IGA 2027 Umsetzungsmachbarkeitsstudie März 2020

DS 18-0877/1 Anlage 1

Teil-Projekt: Einbindung Kläranlage

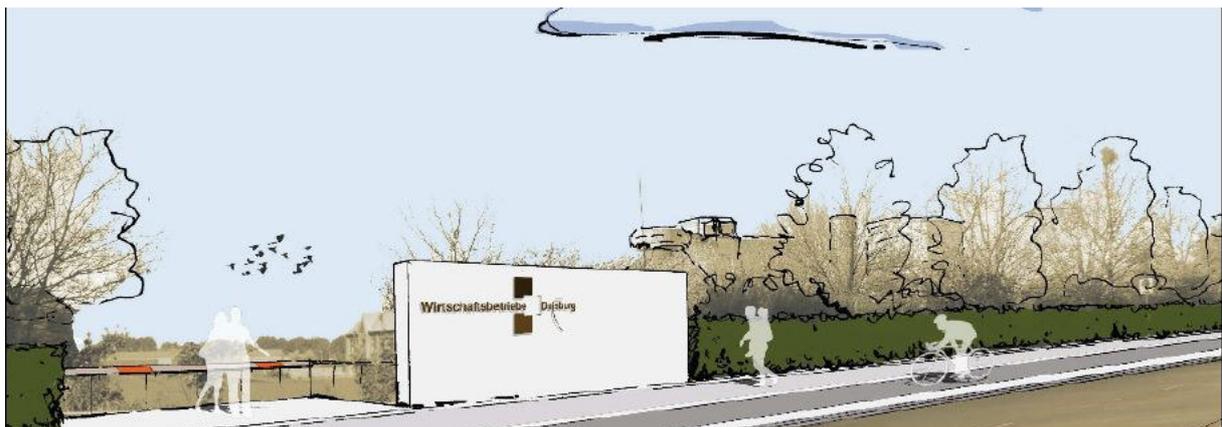
Eiben besitzen ein sehr dicht verzweigtes Feinwurzelwerk im oberen Bodenbereich, welches sich bei extremer Trockenheit durch starken Nadelbefall auswirkt. Sie lieben Halbschatten und eine hohe Luftfeuchtigkeit. Leiden daher an exponierten sonnigen Standorten vor allem in trockenen Wintern. Die Fotos unten zeigen das Schadbild Nadelbefall durch Trockenheit.

Da die Eiben-Hecke vor dem Gitterzaun an der Liebigstr. wie auch an der Wanheimer Str geplant ist, sollte man eine Eigenschaft der Eibe nicht unberücksichtigt lassen. Sie ist nämlich in hohem Maße giftig und für den öffentlichen Straßenraum nicht geeignet. Eine Eiben-Hecke von einer Länge von ca. 350 Metern benötigt im Jahr mindestens einen 2-maligen, beidseitigen Heckenschnitt. Das bedeutet einen erhöhten Pflegeaufwand mit den entsprechenden Folgekosten.
